**Table GIRT de l'unité d'aménagement (UA) 112-63  
Fiche – Évaluation des solutions possibles  
aux préoccupations - PAFIO**

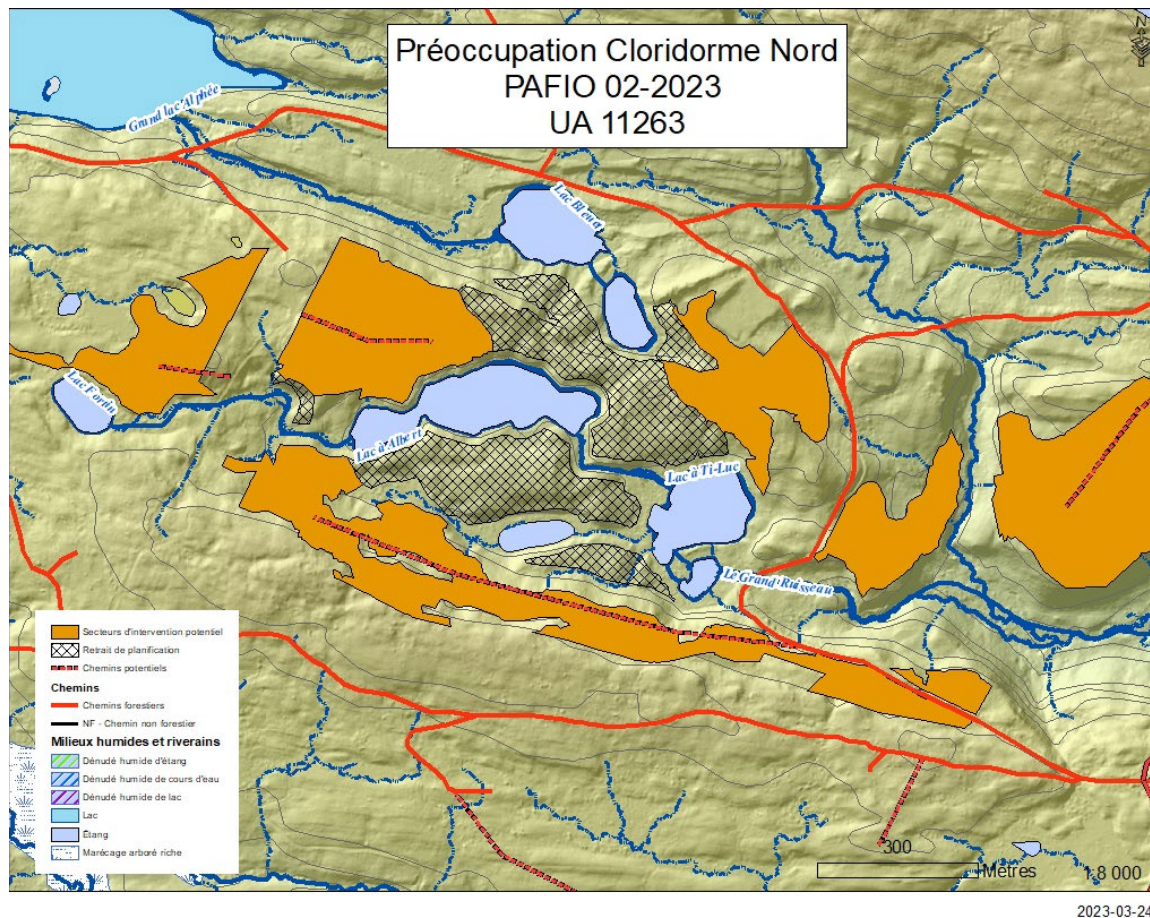
<b>1. IDENTIFICATION</b>	
<b>Personne ou organisme émetteur de préoccupation</b>	<b>Document de référence</b>
Conseil de l'eau nord de la Gaspésie	
<b>2. PRÉOCCUPATION</b>	
Usage : X	
Opérationnelle :	
<b>Brève description de la préoccupation et des objectifs poursuivis afin de résoudre la problématique ou d'améliorer la situation :</b>	
<p>Le CENG est préoccupé par la concentration des secteurs d'intervention potentiels en consultation pour le chantier « Cloridorme Nord » qui se situent en plein cœur d'un chapelet de lacs et d'étangs. Il est soucieux que des coupes de régénération concentrées entre ces lacs et étangs puissent affecter négativement la faune et la flore riveraines de ces milieux lacustres. Le CENG estime que les blocs (ou portions de blocs) de coupe ayant une largeur maximale (toutes directions confondues) inférieure à 200 m entre deux plans d'eau devraient être retirés de la planification, afin de maintenir un habitat riverain combiné (c.-à-d. bénéficiant à plus d'un plan d'eau à la fois) de qualité.</p>

<b>3. LOCALISATION DE LA PRÉOCCUPATION</b>	
<b>Situer brièvement le territoire concerné par la préoccupation :</b>	
Chantier « Cloridorme Nord »	
Carte jointe : Oui <input checked="" type="checkbox"/> Non <input checked="" type="checkbox"/>	
<b>4. ENJEU</b>	
Concentration de lacs et étangs	
<b>5. OBJECTIF</b>	
Retirer les blocs entre les lacs et étangs	
<b>6. ÉLÉMENTS DE SOLUTION EN VIGUEUR OU À VENIR</b>	
<b>Identifier les mesures, les modalités, les ententes, etc. qui affectent l'enjeu:</b>	
RATF, distances séparatrices, Sentier international des Appalaches, entente GIRN

La planification forestière de ce chantier est particulière. En premier lieu, la topographie amène des défis techniques en terme de voirie et de débardage de bois. En deuxième lieu, la proximité du Sentier International des Appalaches requiert une attention particulière par rapport aux paysages. Le retrait de plusieurs hectares devait être fait afin de respecter les paramètres de l'entente GIRN. Pour les raisons opérationnelles, réglementaires et en prenant compte de la préoccupation émise plusieurs secteurs d'intervention potentiels ont été retirés de la planification entre les lacs.
